Asunto: "CONTRATACION DEL DISEÑO DE COMPONENTES ESTRUCTURALES, ELÉCTRICOS Y MECÁNICOS, ASÍ COMO LA CONSTRUCCIÓN DE LA PRIMER ETAPA DEL PARQUE METROPOLITANO LOS DIQUES, EN LA RESERVA NACIONAL SOBRE EL RÍO REVENTADO EN EL CANTON CENTRAL DE CARTAGO"

Le solicito aclaración a las siguientes consultas del proyecto en referencia.

DLP-002-2021

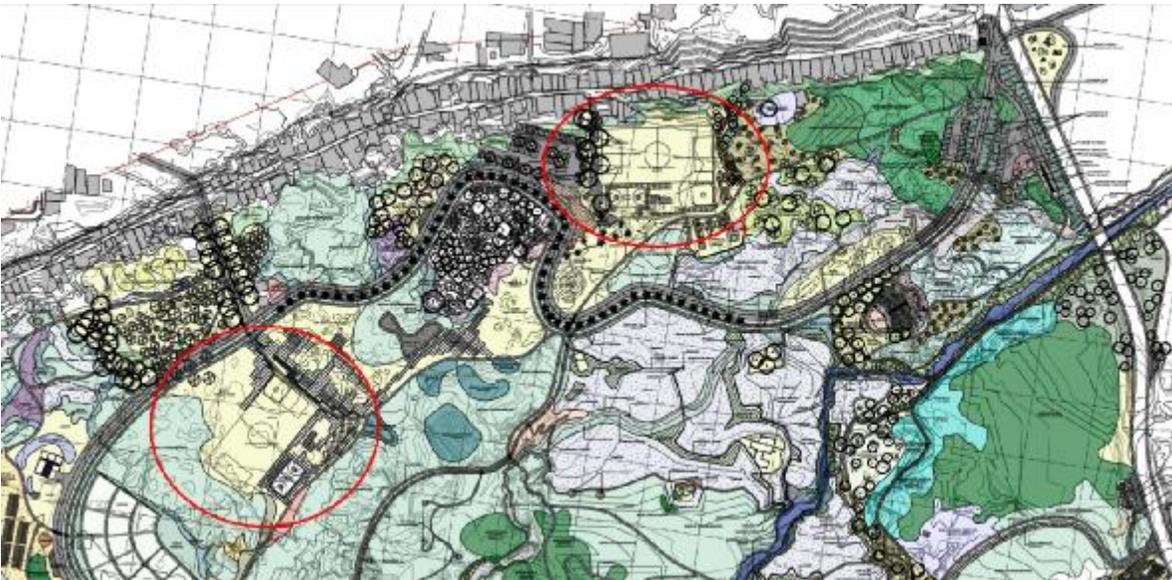
2. La tabla de pagos indica un parqueo, sin embargo, en los planos del plan maestro se observan dos áreas de parqueo, ¿cuántos se deben considerar o si todos se constituyen como uno solo?

VISTA SUPERIOR PUESTO de VENTA  
ESCALA 1:25

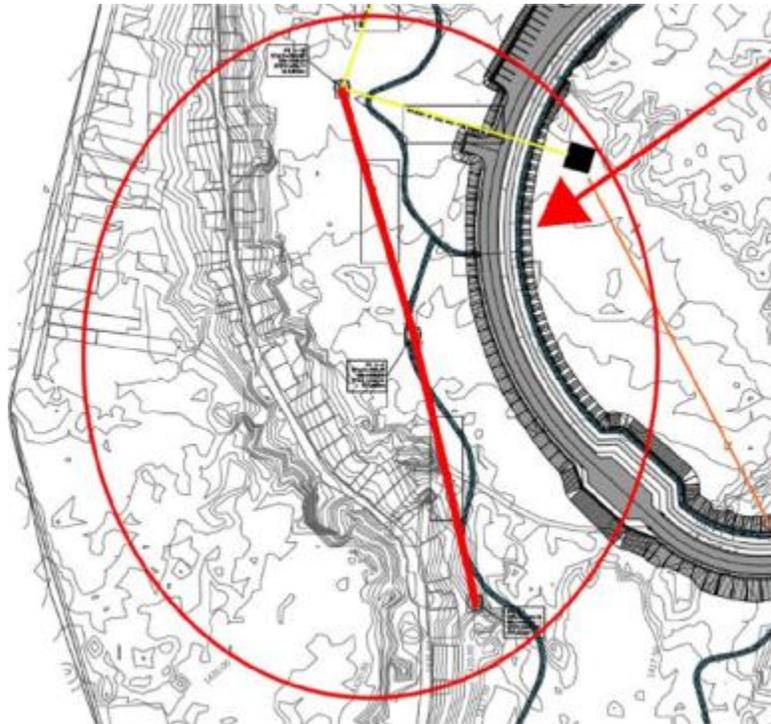
3. ¿A cuál estructura del plan maestro se refiere la tabla de pagos con “Bodega de Insumos”?
4. Dentro de la línea de “Ciclovía” en la tabla de pagos, ¿se debe incluir los puentes de ciclovía?
5. La tabla de pagos indica que se deben cotizar 15 puestos de venta, en los planos suministrados el detalle muestra que cada puesto de venta incluye 3 unidades, favor aclarar si son 15 puestos individuales o 15 puestos de 3 unidades.
